日本原子力研究開発機構人形峠環境技術センター 加工の事業に係る廃止措置計画の認可について（案）

令和3年1月20日
原子力規制委員会

国立研究開発法人日本原子力研究開発機構
人形峠環境技術センター加工の事業に係る
廃止措置計画の加工規則第9条の8に
規定する認可の基準への適合性に関する
審査結果

国立研究開発法人日本原子力研究開発機構
人形峠環境技術センター加工の事業に係る
廃止措置計画認可申請書に関する審査書

廃止措置の全体工程

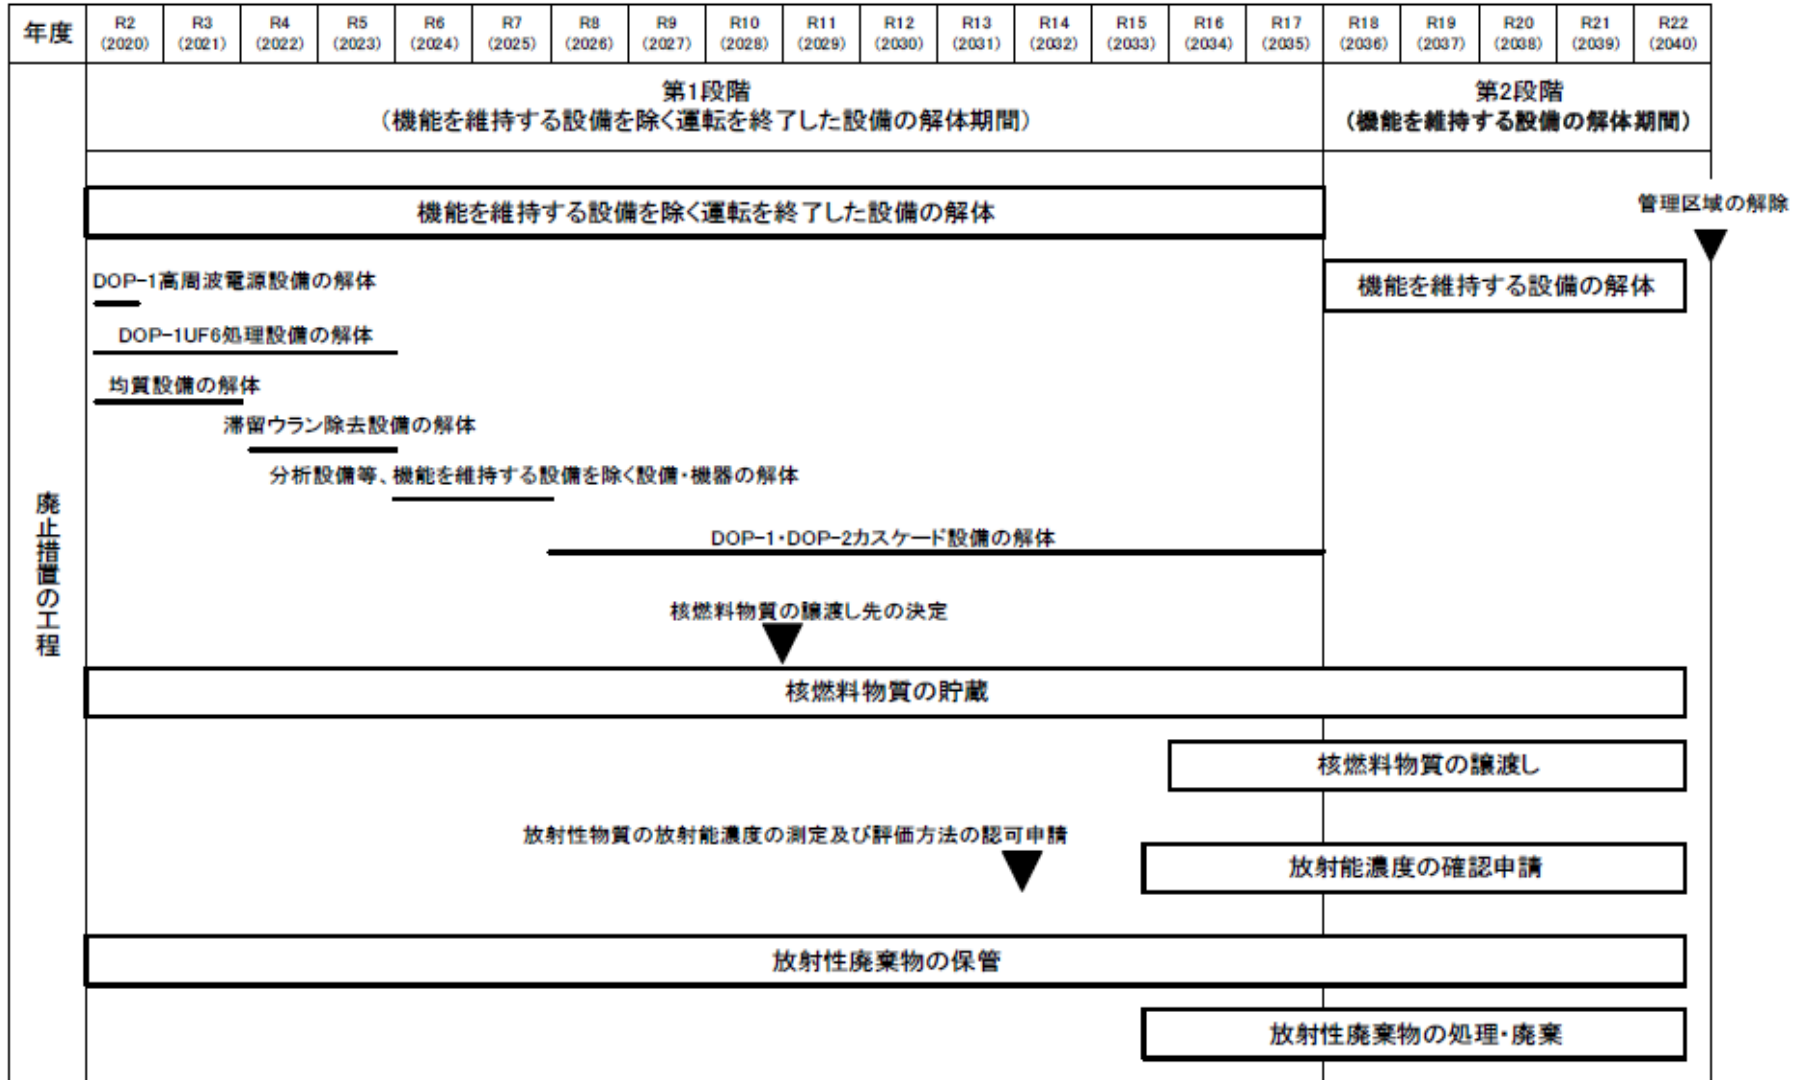
- 廃止措置は、機能を維持する設備を除く、カスケード設備等の運転を終了した設備を解体撤去する第1段階と、ウラン濃縮原型プラントの貯蔵設備、廃棄設備、放射線監視設備等の機能を維持する設備を解体撤去する第2段階に分けて実施する。(次ページ参照)
- 第2段階の廃止措置の具体的事項については、第1段階の解体撤去の経験等を踏まえて検討し、第2段階に着手するまでに廃止措置計画の変更認可を申請する方針である。

規制庁は、上記(1)(4)~(6)に示す、除染、設備の解体撤去、核燃料物質の譲渡し、汚染された物の廃棄等に係る工程が単位を年度として定められ、廃止措置が令和22年度に完了する予定であることが示されていることを確認したことから、審査基準に適合するものと判断した。
